Il muro del Piazzone : – (

Il cosiddetto "Piazzone"

(Piazza Callistru)

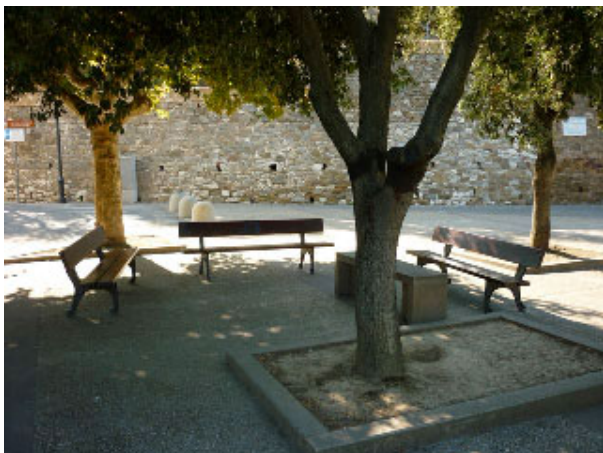
Detto questo, non si capisce come possa essere venuto in mente di realizzare una specie di crestina sul muro che contiene il terreno sopraelevato che fa da sfondo alla piazza. Il muro è del tutto insignificante per tessitura, per tipo di materiali usati, per le numerose rappezature ben visibili. Le gibbosità del muro in pietra vengono evidenziate dal coronamento adottato, rigido sia sul piano verticale che orizzontale.

Il risultato è una fascia malamente ondulata. Il tipo di materiale usato si aggiunge a quelli del muro, alla pietra della piazza, all'intonaco delle facciate circostanti, introducendo un altro elemento per altro estraneo alla tradizione locale. Il disegno adottato richiama

Poiché si riduce a mattoni appiccicati ad un getto di cemento armato, visibilissimo dal piano del giardino pubblico e dalla piazza nei punti di salto di quota tra i muri, il risultato è estremamente modesto e poco degno dell'attenzione che si ritrova invece nel progetto della piazza. Infine risulta incomprensibile e, onestamente molto brutto, l'insieme di toppe e fasce intonacate che interrompono la continuità del muro.

Se questa soluzione è stata scelta in conseguenza di consolidamenti e rialzamenti del muro, non si capisce perché non sono stati utilizzati come paramento, elementi in pietra che nei rappezzati sono stati usati più volte. Se è stata una scelta suggerita dai metodi del restauro filologico, si

può solo ricordare che il muro non ha caratteristiche storiche e artistiche tali da richiedere questo tipo di restauro che comunque avrebbe dovuto essere fatto utilizzando pietre con caratteristiche di trattamento tali da riconoscerne la diversa epoca di esecuzione. In conclusione quanto è stato fatto ha rovinato l'uniformità del muro, l'opera è stata eseguita in maniera molto grossolana ed è stato introdotto un materiale che poco ha a che vedere con quanto già c'era.

A questo punto per completare l'opera ci aspettiamo una bella ringhierina in stile primi '900 da mettere sulla cornice di stile cinquecentesco. Speriamo invece che il Comune abbia la sensibilità di fare eseguire una semplice siepe con nascosta all'interno una barriera in paletti e rete che garantisca la necessaria sicurezza di chi si serve del giardino pubblico.
